Direction de la Santé Publique
Direction Adjointe Santé Environnement
Service Santé Environnement de Corse-du-Sud
Affaire suivie par : Maya MEDIOUNI
Tél : 04.95.51.99.58
Mél : maya-bertina.mediouni@ars.sante.fr
I:\DSP\ISE\2A\AVIS\DIVERS\2025\Centrale hydro E Frasseto\Avis
centrale HydroE-Frasseto.docx
Références à rappeler : SE2A/MM/N° 338

Objet : avis sur le projet de centrale hydroélectrique sur le torrent de Chiova à Frasseto (2A).

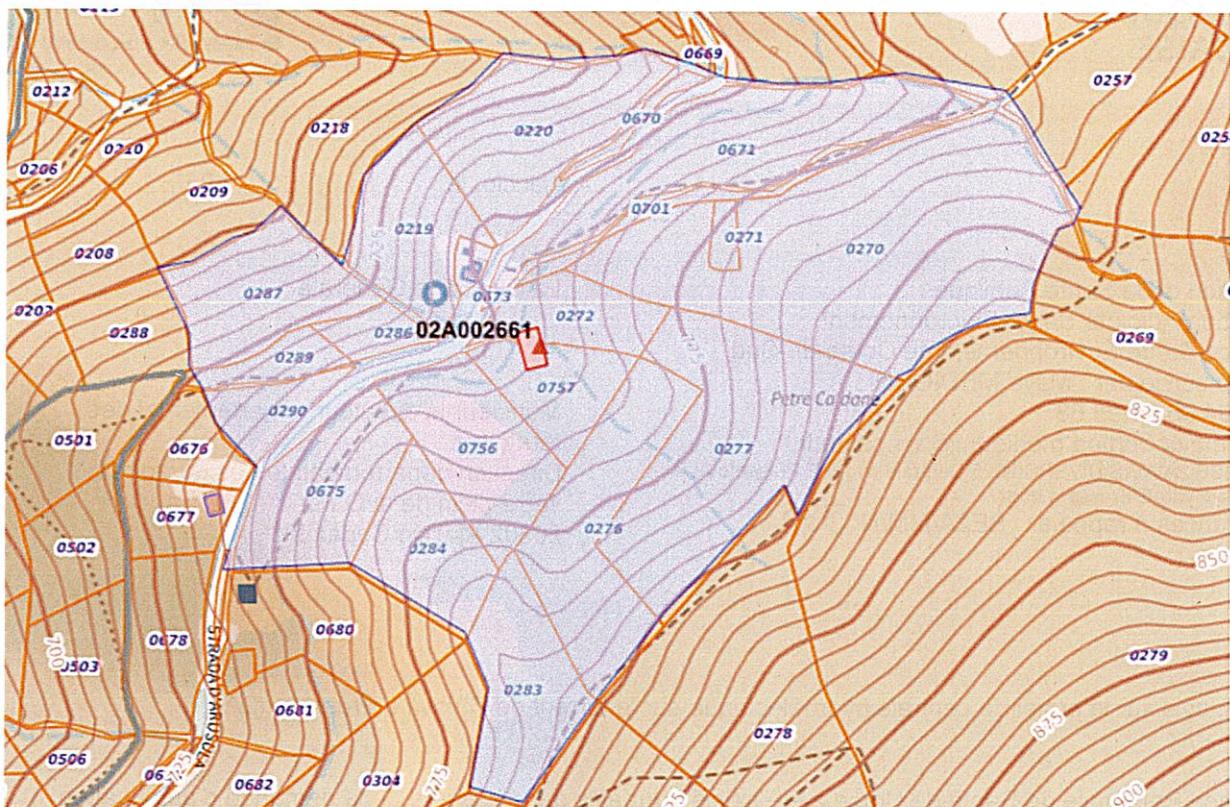
L'examen du dossier montre qu'une infrastructure de captage d'eau souterraine, à savoir le forage "Petri Caldani", se situe dans la zone d'influence du projet. Le tracé actuel de la conduite forcée passe à proximité de ce captage et traverse son périmètre de protection rapprochée (PPR), avant de poursuivre jusqu'à la centrale. Ce forage alimente un réseau d'adduction en eau potable et bénéficie d'une protection réglementaire par arrêté préfectoral du 29 mai 2013 n°2013 149 -0009 relatif à la déclaration d'utilité publique des travaux de prélèvement et de dérivation des eaux des captages Arja di Supa 1 à 3 et du forage de Petri Caldani et l'instauration des périmètres de protection et autorisation d'utilisation de l'eau pour la consommation humaine.

A l'examen du projet, il apparaît que le périmètre de protection immédiate du captage n'est pas concerné par les travaux, ce qui exclut un risque direct pour la tête de puits. Cependant, le passage de la conduite forcée dans le périmètre de protection rapprochée contrevient aux servitudes établies par l'arrêté de DUP précité, lesquelles interdisent expressément la création de tout ouvrage, réseau ou aménagement n'ayant pas le caractère d'utilité publique. Ces servitudes ont pour objet d'éviter toute atteinte à la qualité et à la sécurité de la ressource, notamment par des travaux de terrassement, d'enfouissement ou d'affouillement du sol susceptibles d'altérer la structure géologique ou d'introduire des voies de circulation préférentielles pour des polluants.

En conséquence, aucun travail de terrassement, d'enfouissement ou d'affouillement du sol ne peut être autorisé dans le périmètre de protection rapprochée du captage Petri Caldani, quelle qu'en soit la nature ou la durée, dès lors qu'il ne s'agit pas d'un ouvrage déclaré d'utilité publique. Il est donc impératif que le tracé de la conduite forcée soit revu afin d'éviter toute incursion dans ce périmètre protégé, d'une superficie d'environ neuf hectares et incluant les parcelles cadastrales qui apparaissent dans la représentation graphique ci-après :

En effet, cet avis est assorti de deux réserves impératives : la révision du tracé de la conduite forcée afin d'éviter toute traversée du périmètre de protection rapprochée du captage d'eau potable "Petri Caldani", conformément à l'arrêté préfectoral de DUP n°2013149-0009; la réalisation préalable d'une étude acoustique complète, démontrant le respect des seuils réglementaires d'émergence sonore en façade des habitations situées à proximité.
